## 開發行為變更之內容

## 2.2 開發行為變更之內容

本環境影響差異分析報告主要為因應「都市設計審查委員會審查報告書核備本」量體設計變更，量體 B 棟由 21 層樓變更 19 層樓，地下 4 層樓變更為地下 3 層樓，除建築設計量體變更減少外，其餘項目及環境保護承諾事項均與原開發內容皆維持不變，變更內容詳如表 2.2-1。

**圖2.2.1-1 變更前、後建築計畫配置圖**

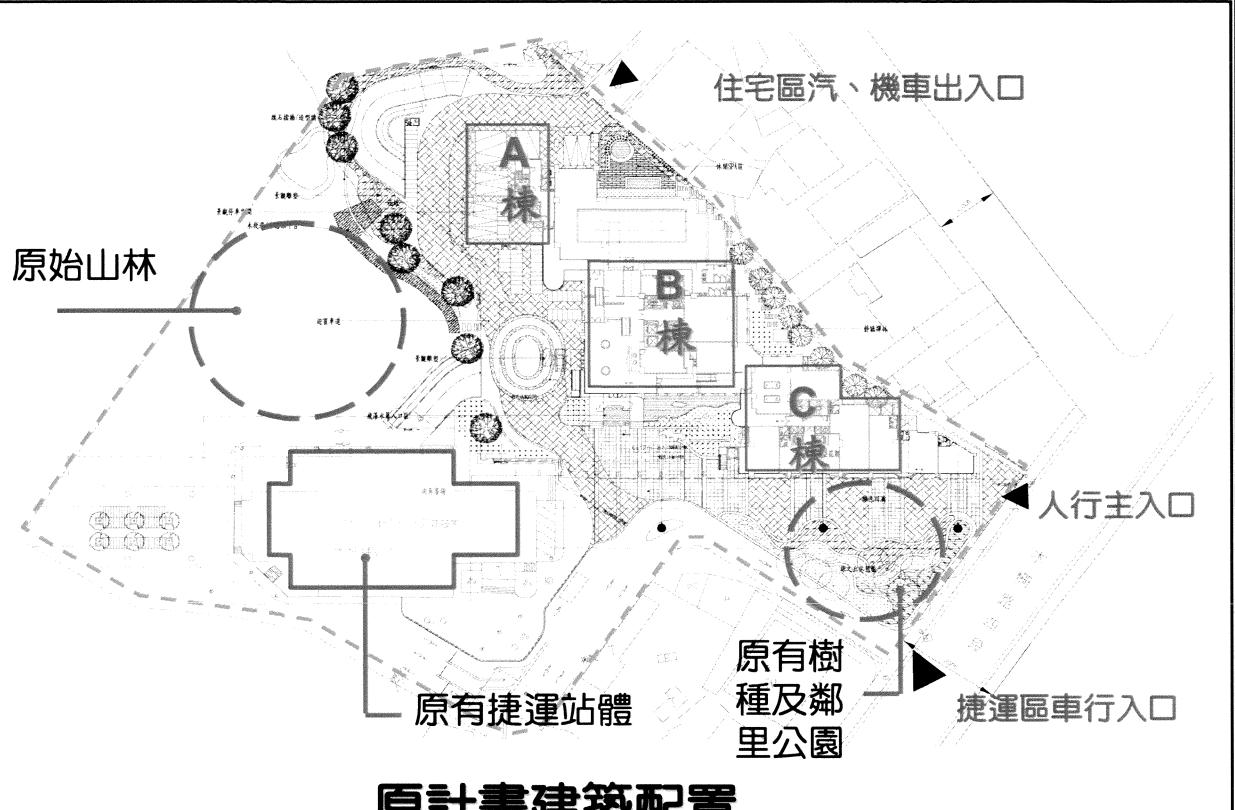
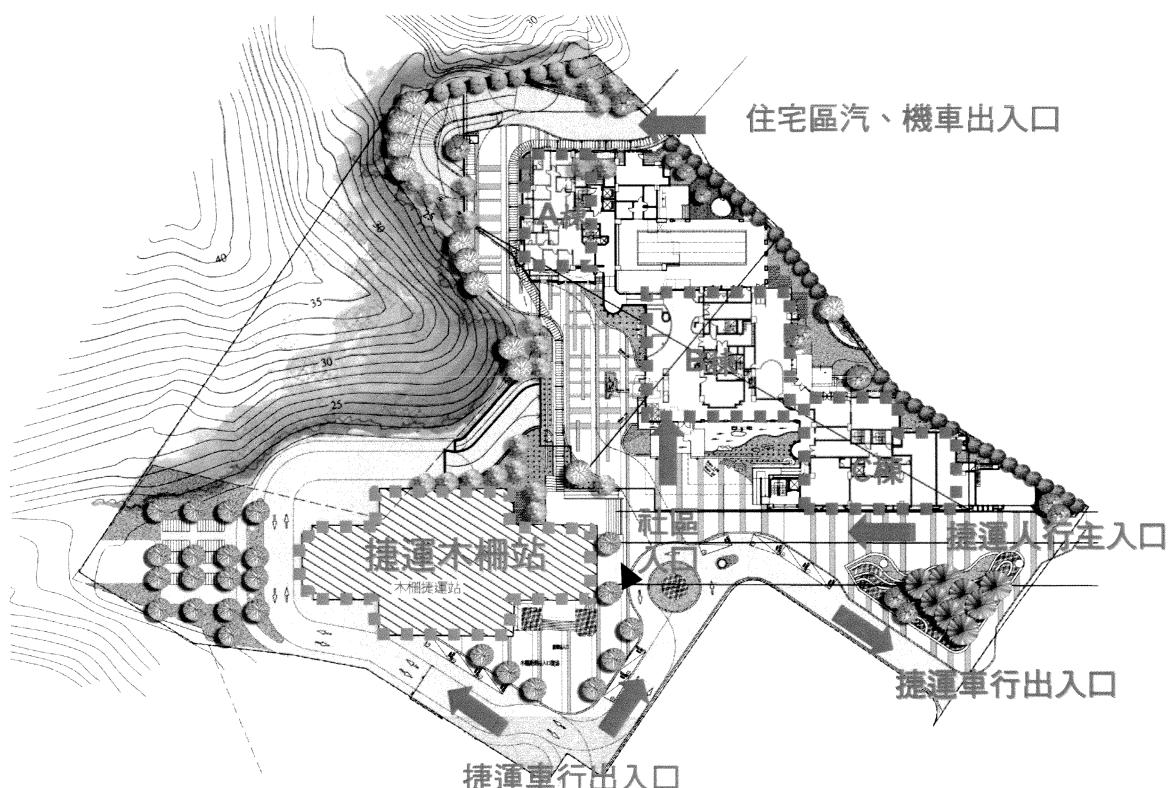
- 一、 本次變更主要為因應「都市審議委員會」決議開發基地內山坡地部分無法納入容積計算之基地面積，因此實設建蔽率由 29.27% 調整增加為 35.77%；實設容積率由 179.79% 調整為 180%。本次變更前、後平面配置如圖 2.2.1-1。
- 二、 住宅部份：本計畫標準層規劃為住宅區，住宅戶數由原計畫 288 戶減少為 245 戶，樓層 B 棟由原計畫 21 層樓降低為 19 層樓，地下樓層由原計畫地下 4 層降為地下 3 層。開發建築量體減少，各棟樓層之間量體退縮空間增加，詳細變更前、後退縮空間分佈比較請參閱圖 2.2.1-2，詳細變更前後請參閱圖 2.2.1-3。
- 三、 A、B、C 三棟建築量體之建築面積實際並未增加，其增加建築設計之部分則為捷運公益轉乘遮雨廊道面積。詳細建築物增加之面積部分請參閱圖 2.2.1-4。

五、人行空間除木柵路四段出路口，另增設一處軍功路人行出入之專用人行道，並設置遮雨功能之設施，相關出入動線配置請參閱圖 2.2.1-1。

圖2.2.1-5 變更前後建築面積計算圖

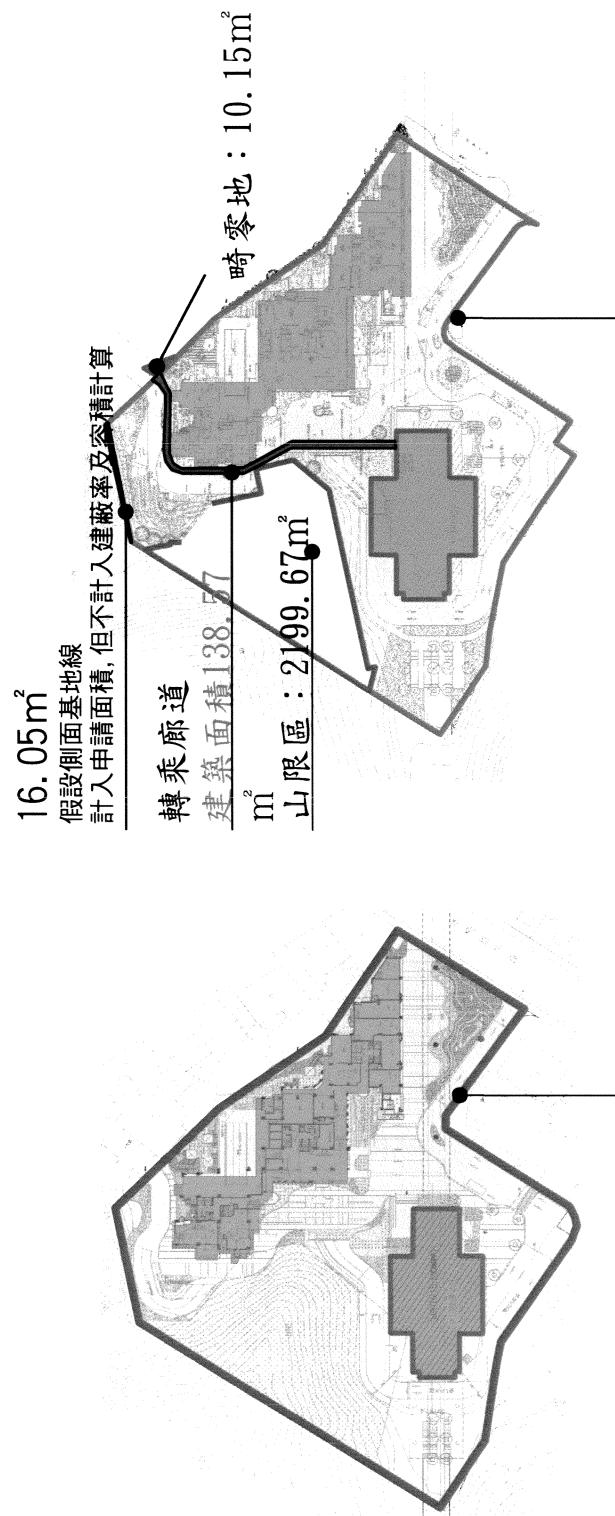
四、建築面積、基地範圍、開放空間面積之變更：圖 2.2.1-5 是變更前後建築面積計算圖，原本基地面積為  $14250.59\text{ m}^2$ ，變更後基地面積由於扣除山限區( $2199.67\text{ m}^2$ )及側面基地線( $16.05\text{ m}^2$ )，增加畸零地 ( $10.15\text{ m}^2$ )，因而縮小至  $12045.02\text{ m}^2$ ；而原本建築面積為  $4171.11\text{ m}^2$ ，變更後建築面積由於增加委員要求增設遮雨公益轉乘廊道計入建蔽率的部份，申請實際建築面積不計入廊道部分則仍為  $4171.11\text{ m}^2$ ，加入轉乘廊道建築面積  $138.57\text{ m}^2$ 。依都審及環境影響差異分析審查後基地條件計算建蔽率為  $35.77\%$ ，但若依據原環評審查時之基地條件則建蔽率依然為  $29.27\%$ 。變更前後之建蔽率皆小於法定的  $40\%$ 。

圖2.2.7-1 基地內部轉乘車輛動線示意圖

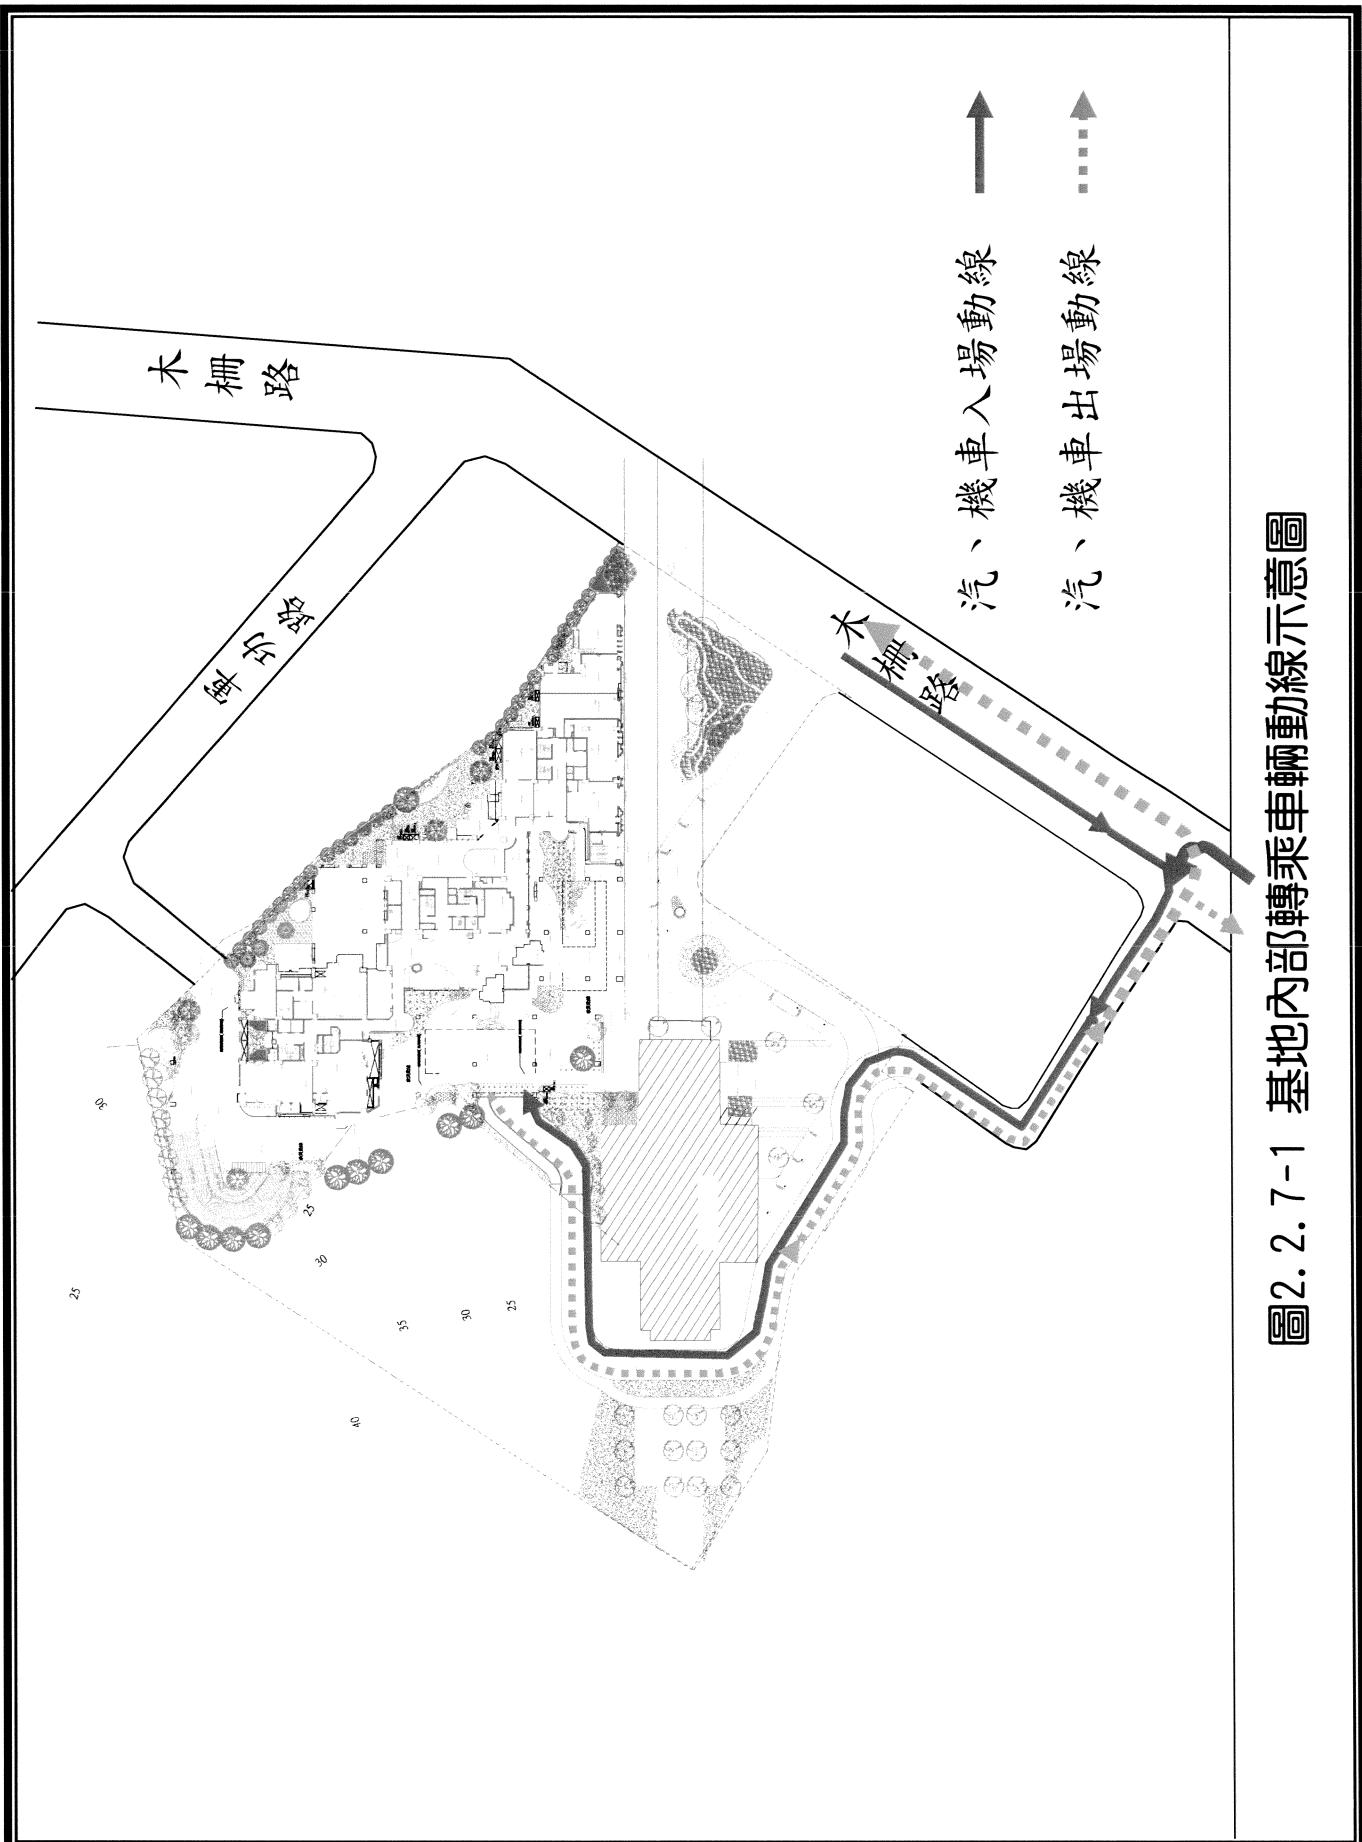
在行車動線部份，聯開住宅大樓行車動線和原計畫相同不變，而捷運站之行車出入口則由原本木柵路四段 111 巷單向出場車道，改為雙向進出場車道進出木柵路四段，原本聖尊廟東北側巷道之單向進場車道則不列入規劃。變更之車行動線如圖 2.2.7-1。
